B1FH-A530-01

GRANPOWER5000 モデル 180 取扱説明書

追補版

1. 1999 年 10 月発表タイプの追加／変更点

内蔵ハードディスクユニットをアレイシステム構成にする形態

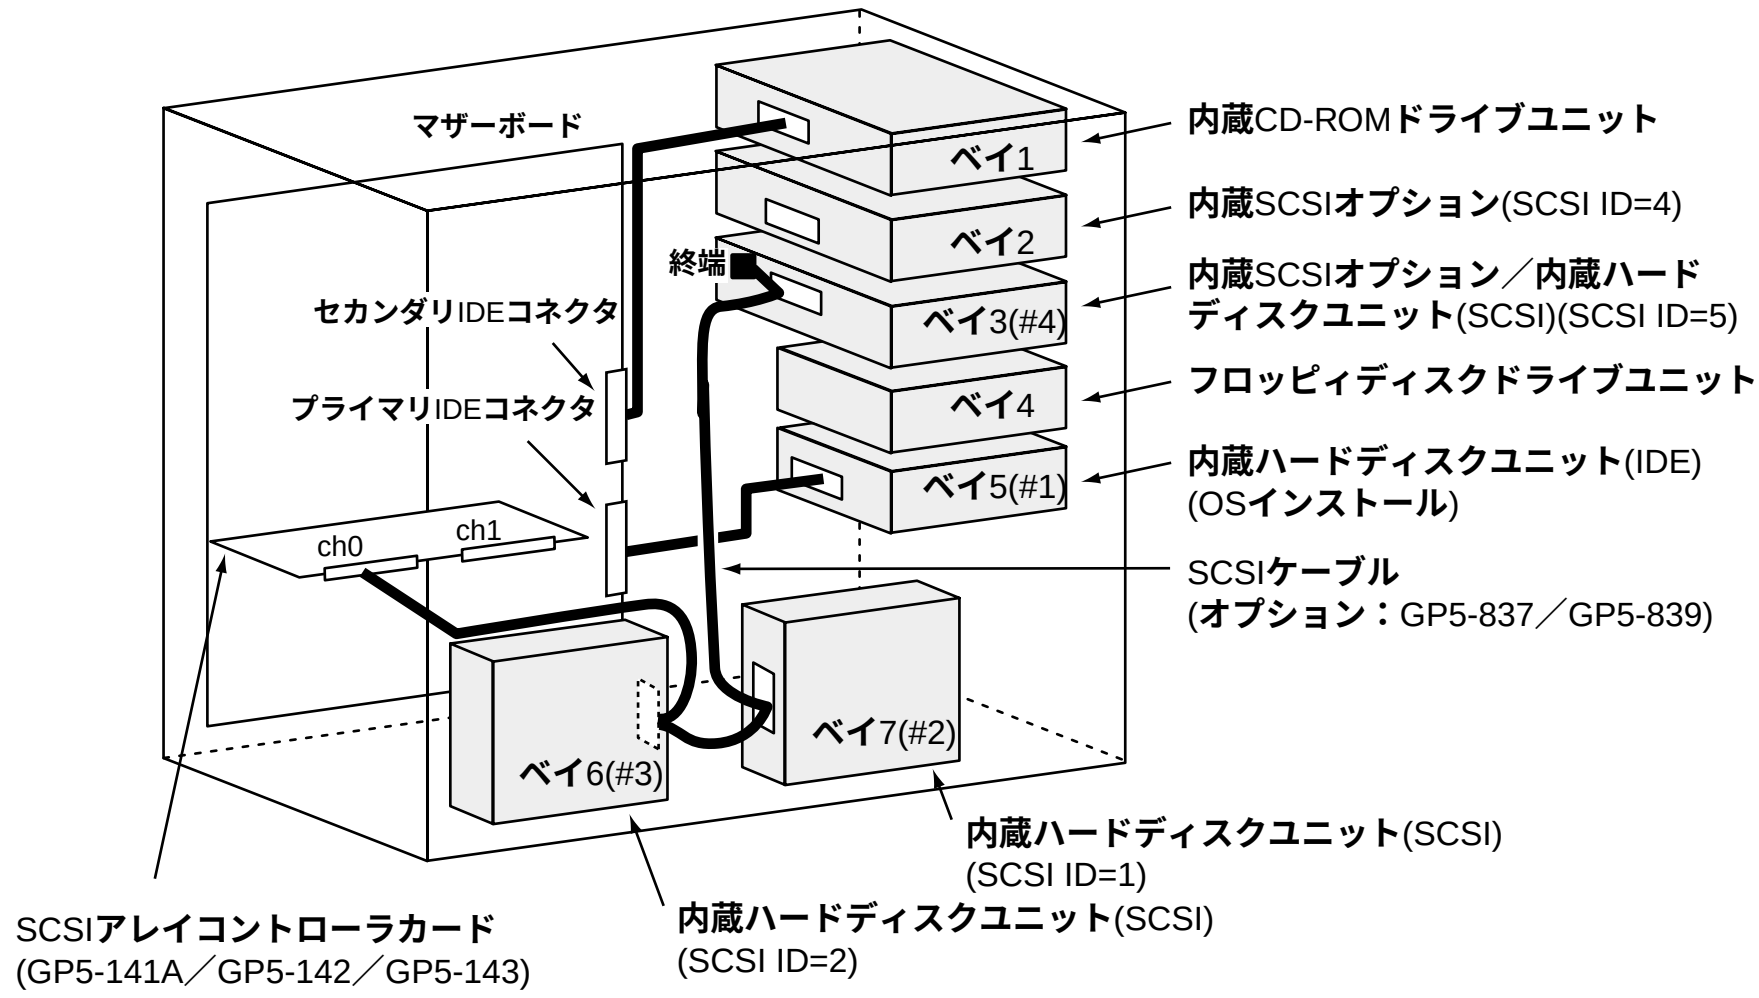
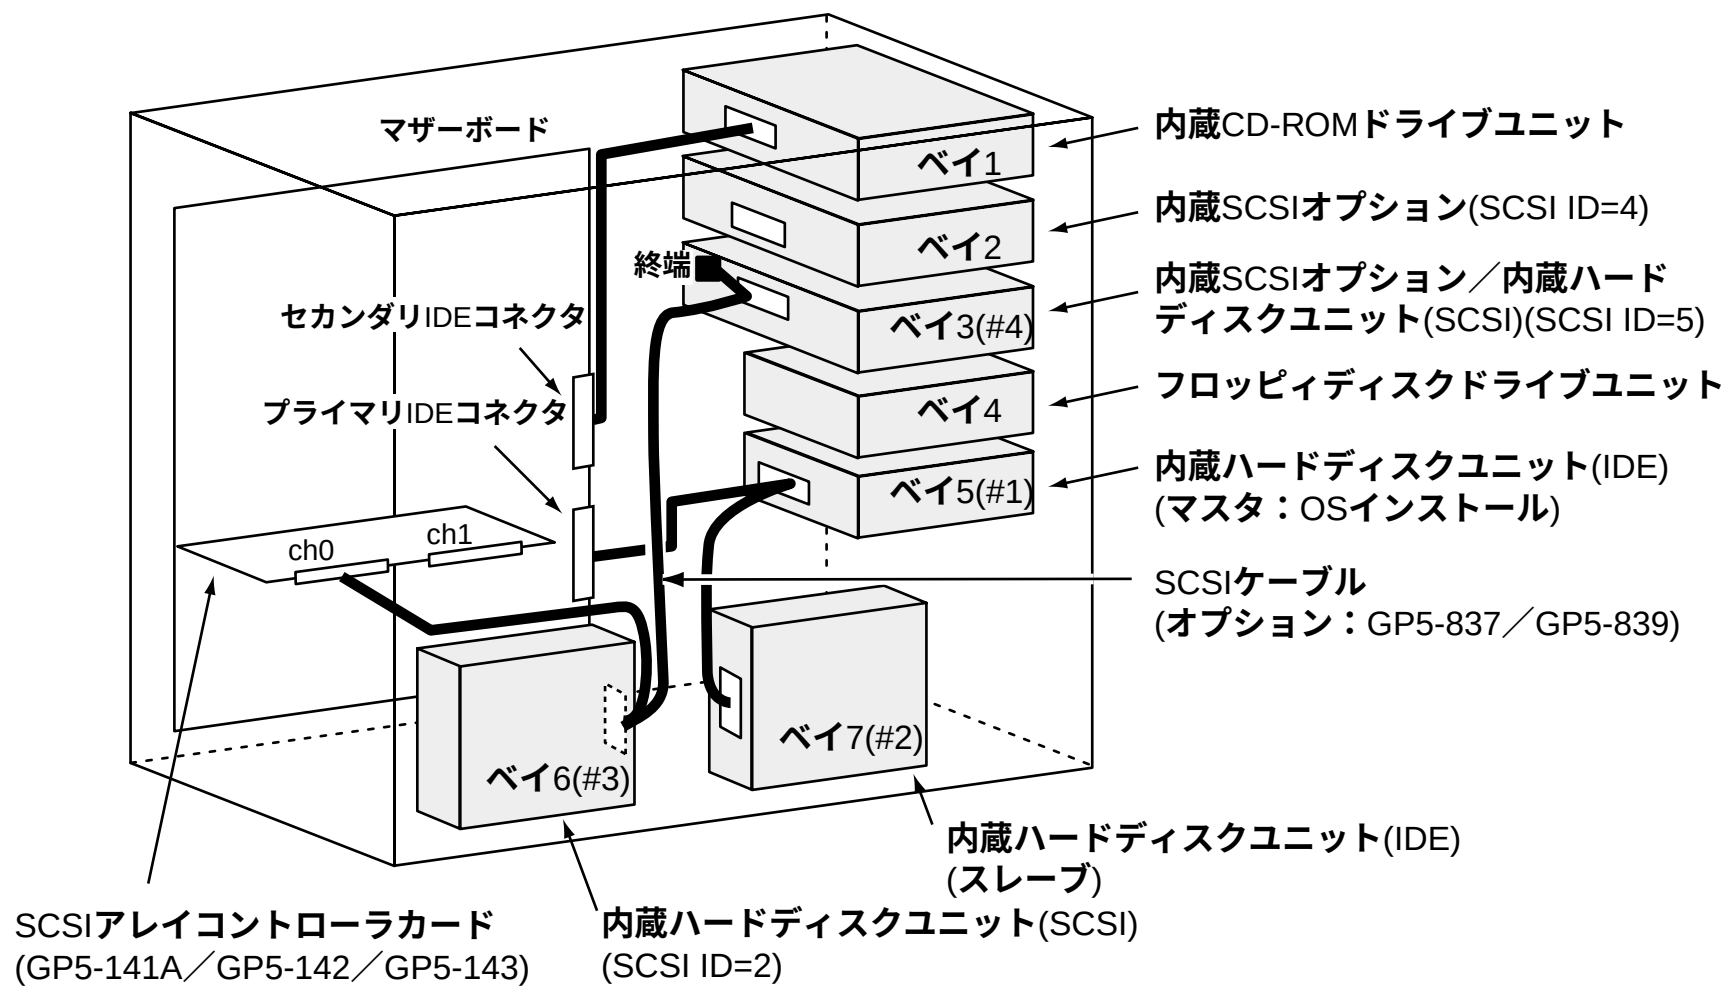
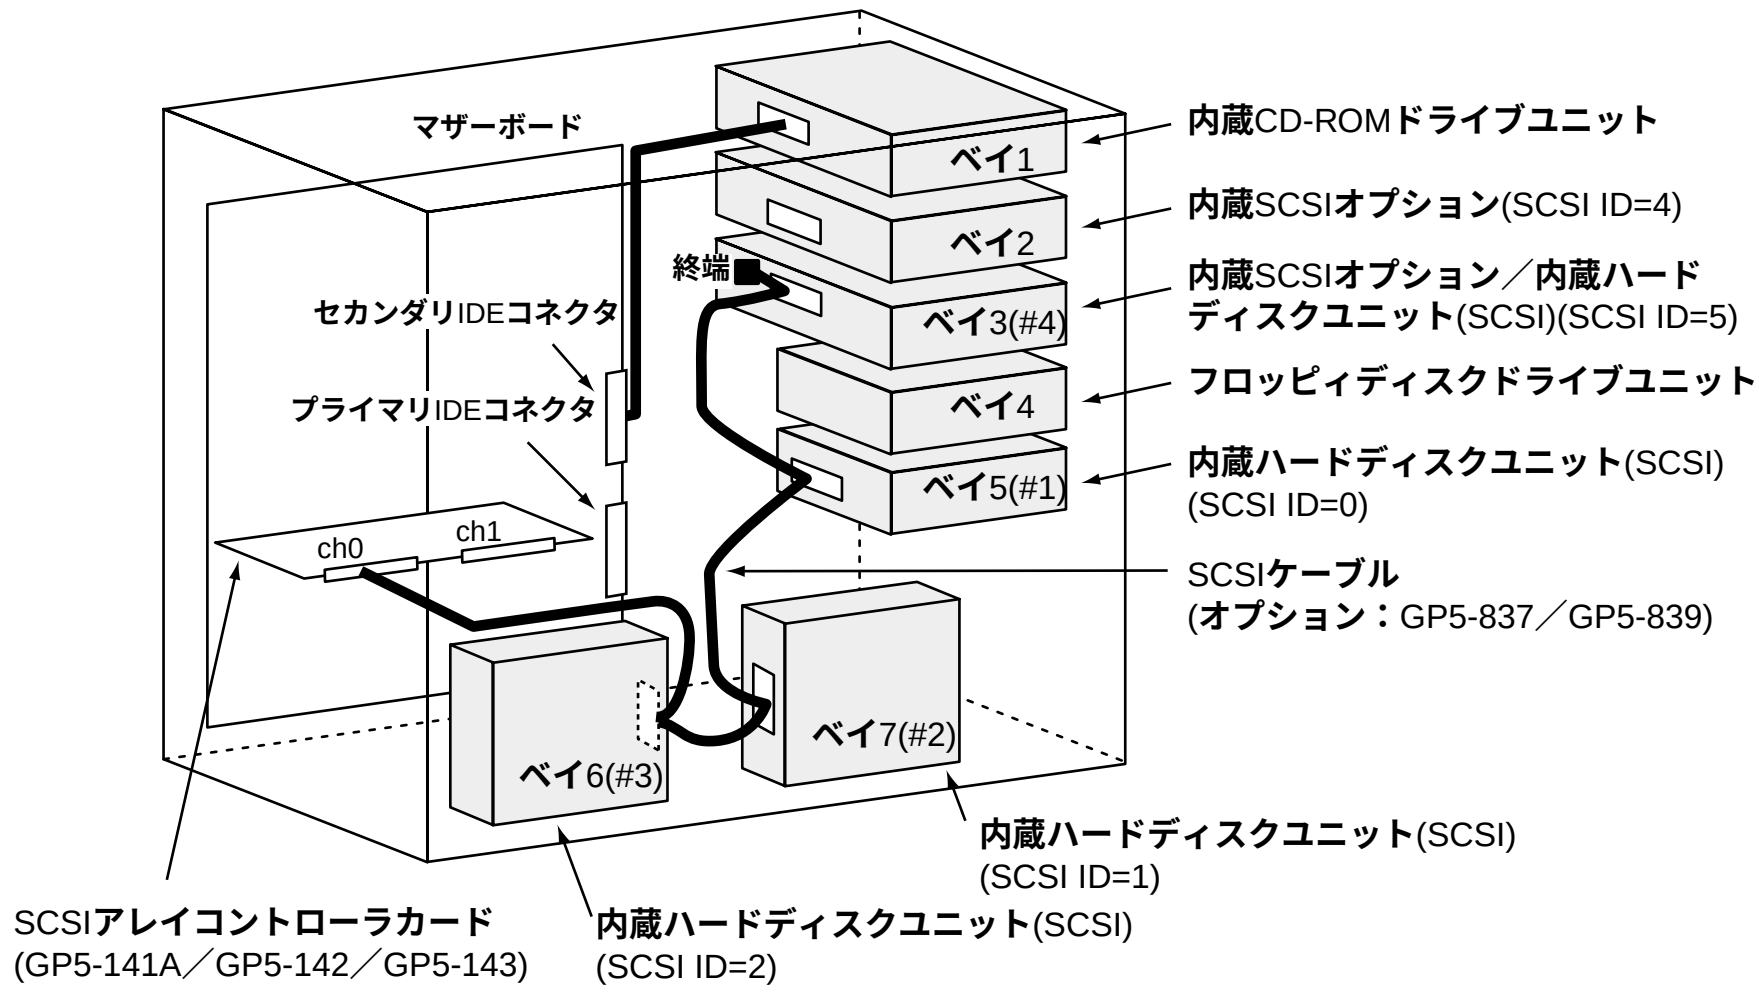
SCSI アレイコントローラカード (GP5-141A/GP5-142/GP5-143) を使用して、アレイシステム
構成にするには、以下の 3 通りのパターンがあります。

- 内蔵ハードディスクユニット（IDE）1 台／内蔵ハードディスクユニット（SCSI）3 台の場合

- 内蔵ハードディスクユニット（IDE）2 台／内蔵ハードディスクユニット（SCSI）2 台の場合
- 内蔵ハードディスクユニット（SCSI）4 台の場合

ハードディスクキャビネットを追加し、大容量システムを構築する形態

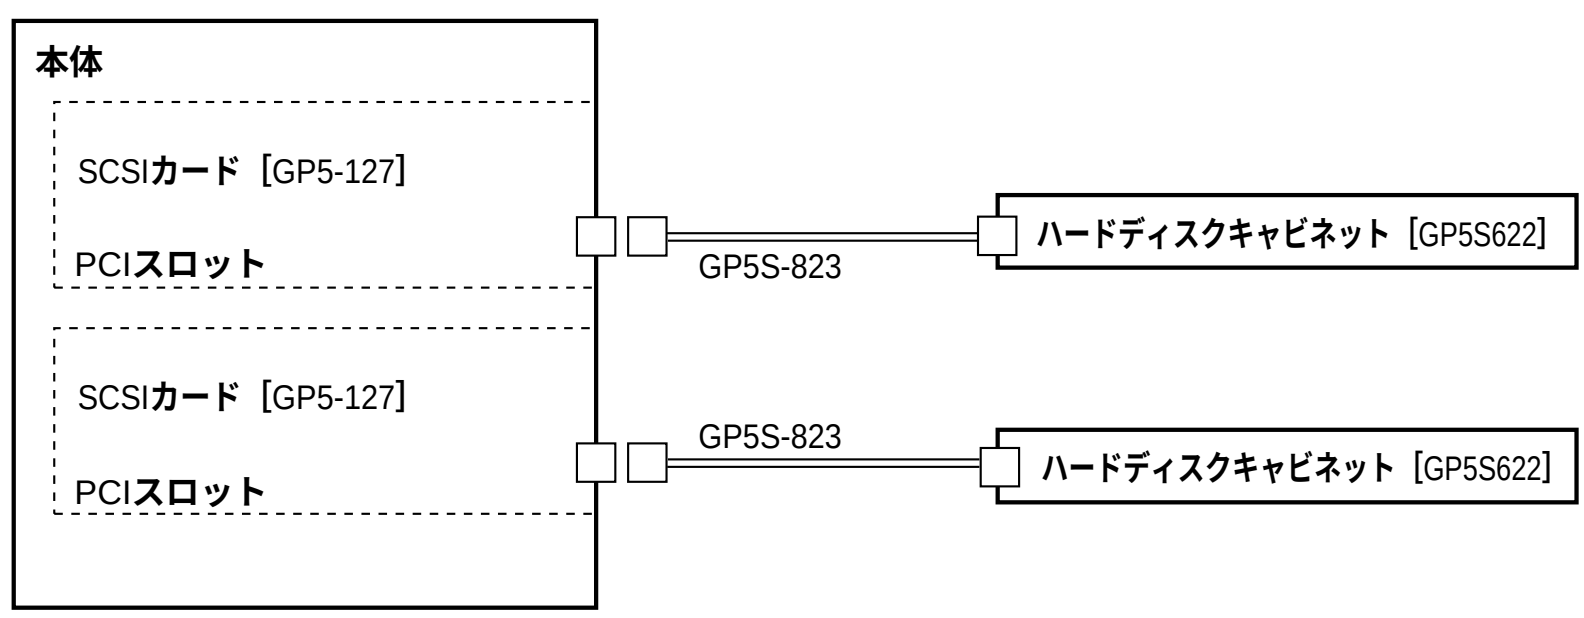
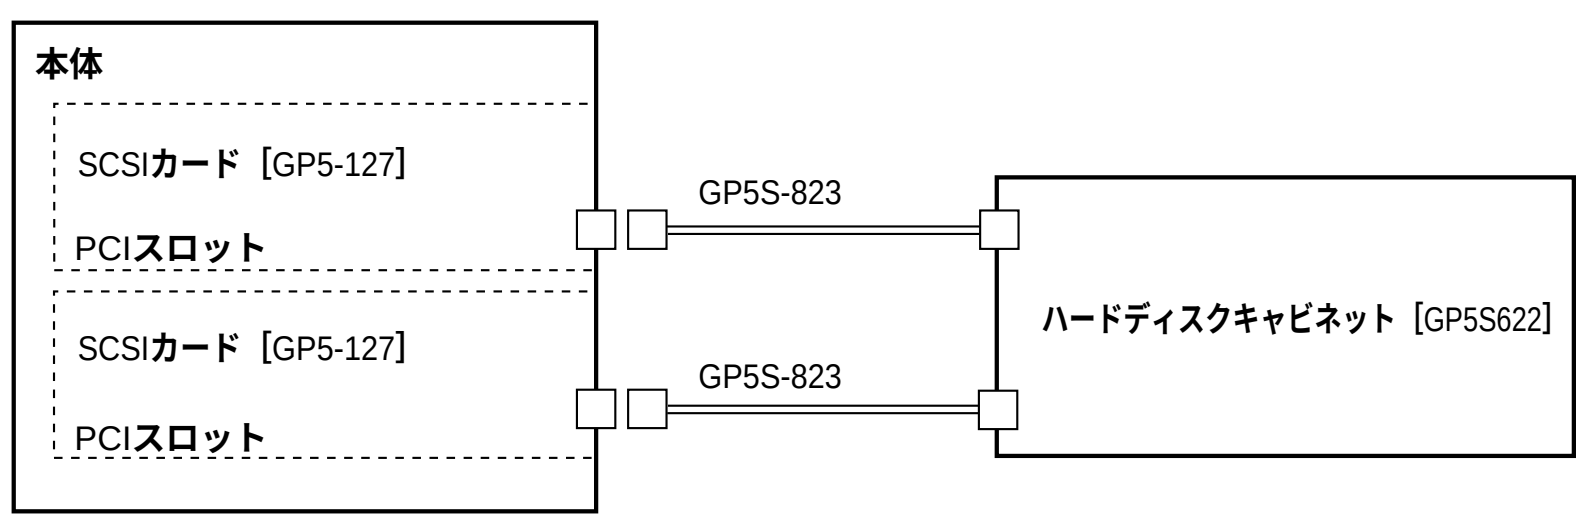
SCSI カード（GP5-127）とハードディスクキャビネットを使用して、大容量システムを構築します。
ケーブル接続形態を以下に示します。

- 本サーバでサポートできるハードディスクキャビネットは最大 2 台です。SCSI カード 1 枚は、ハードディスクキャビネットを 1 台しかサポートできません。

ハードディスクキャビネットを追加し、大容量アレイシステムを構築する形態

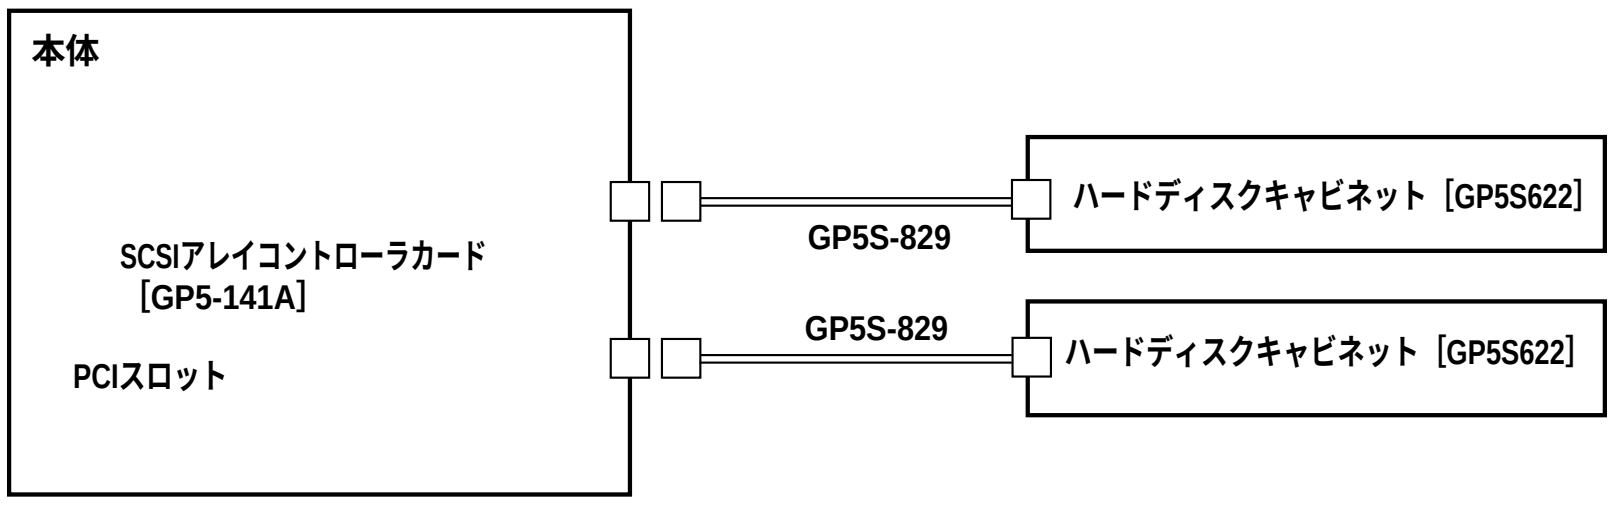
SCSI アレイコントローラカード（GP5-141A）とハードディスクキャビネットを使用して、大容量システムを構築します。
ケーブル接続形態を以下に示します。

- 本サーバでサポートできるのは、ハードディスクキャビネット最大 2 台です。
- 2 台のハードディスクキャビネットに同一の SCSI アレイコントローラカードから接続します。
- ハードディスクキャビネット（GP5S622）を接続する場合は、ハードディスクキャビネットに添付の取扱説明書を参照してください。

SCSI 外部オプションを接続する形態

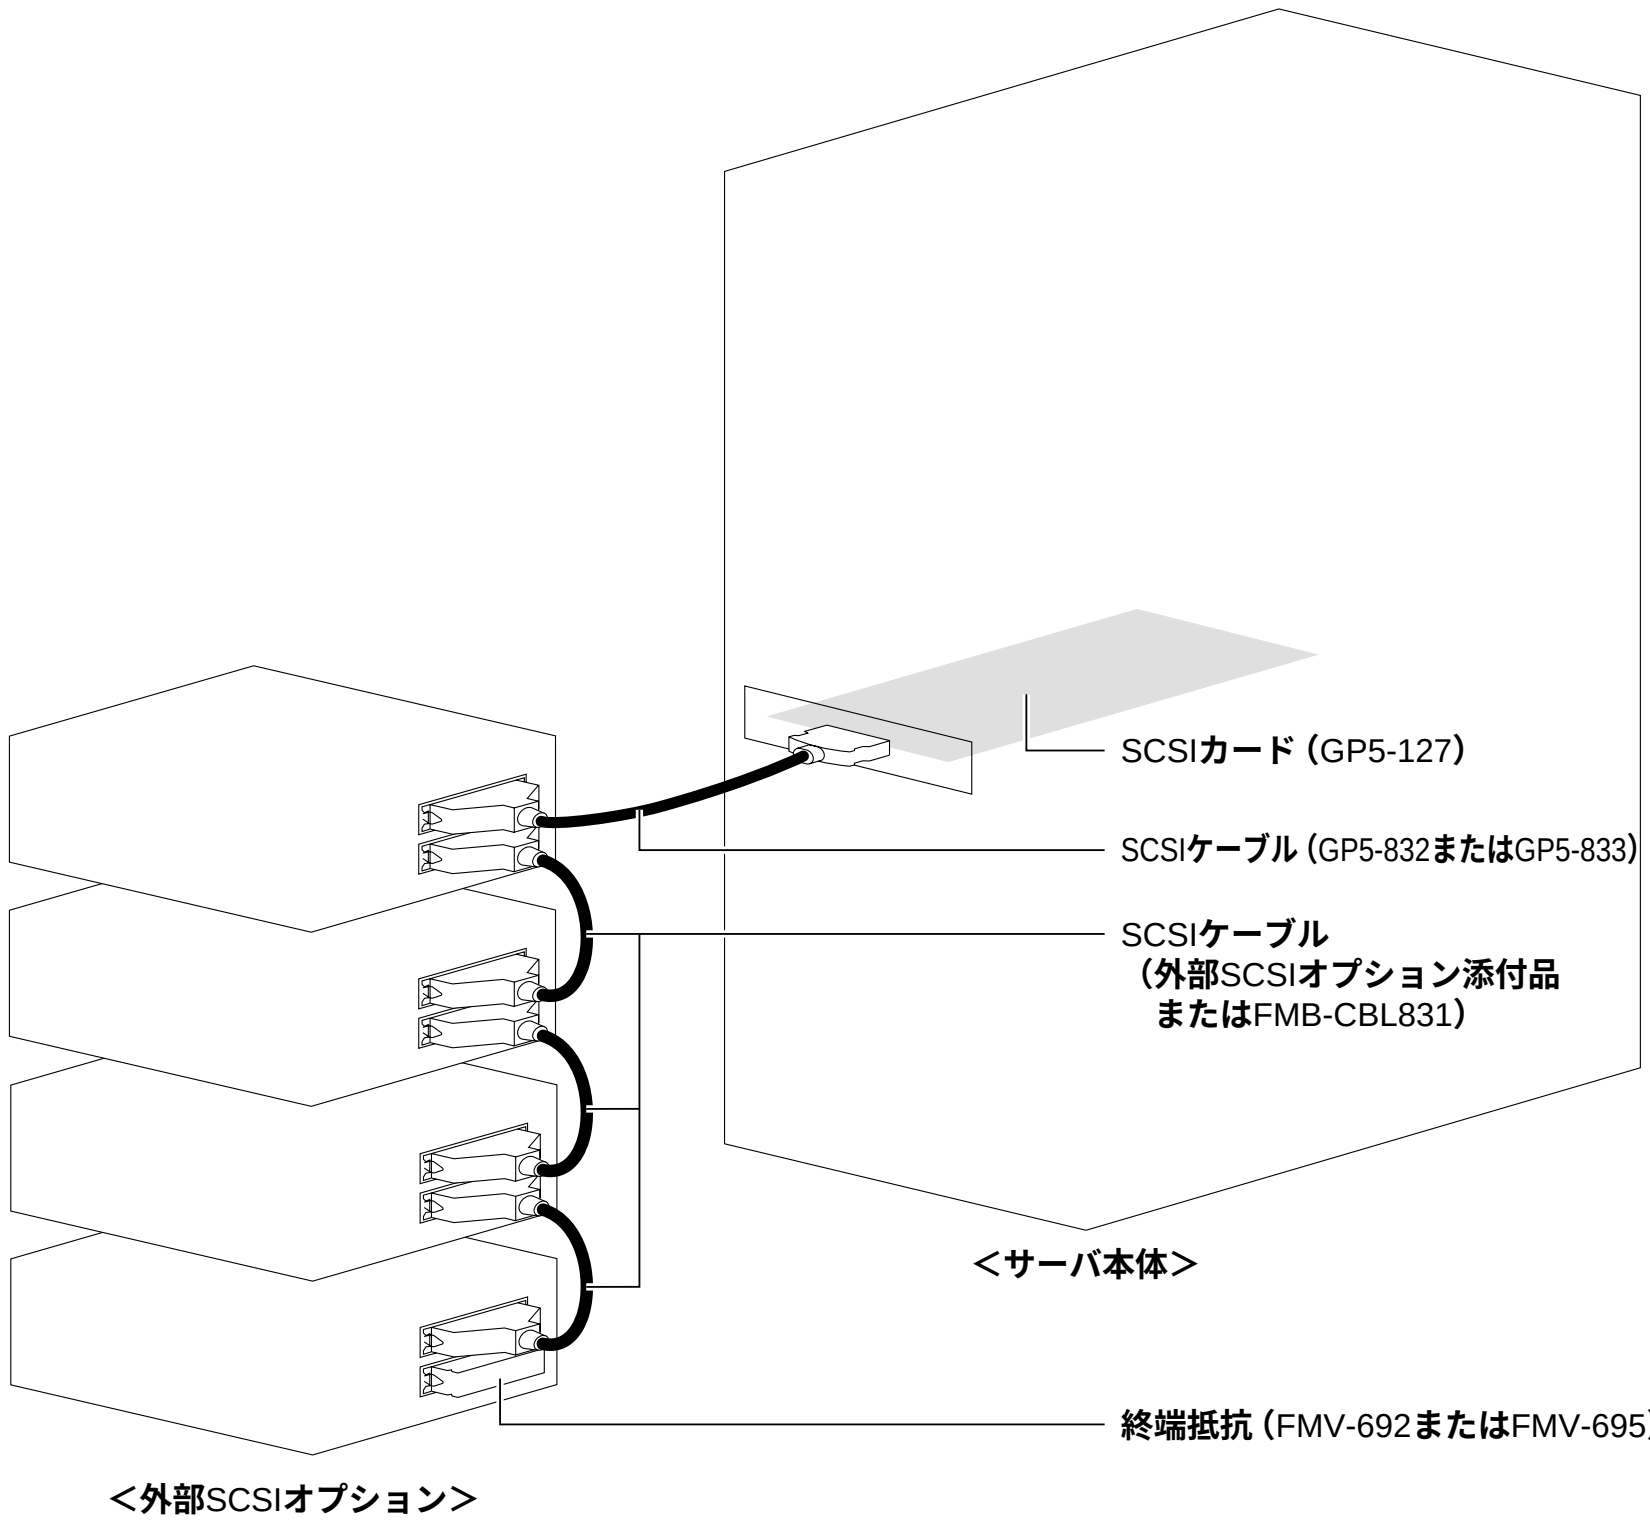
外部 SCSI オプションは、SCSI ID を重複しないように設定し、以下の図のように数珠つなぎに接続します。
外部 SCSI オプションは、最大 4 台まで接続することができます。

- サーバ本体に取り付けた SCSI カードと 1 台目の外部 SCSI オプションは SCSI ケーブル（GP5-832 または GP5-833）で接続します。2 台目以降は、外部 SCSI オプションに添付の SCSI ケーブルで接続します。末端に接続する外部 SCSI オプションには終端抵抗（FMV-692 または FMV-695）を取り付けます。
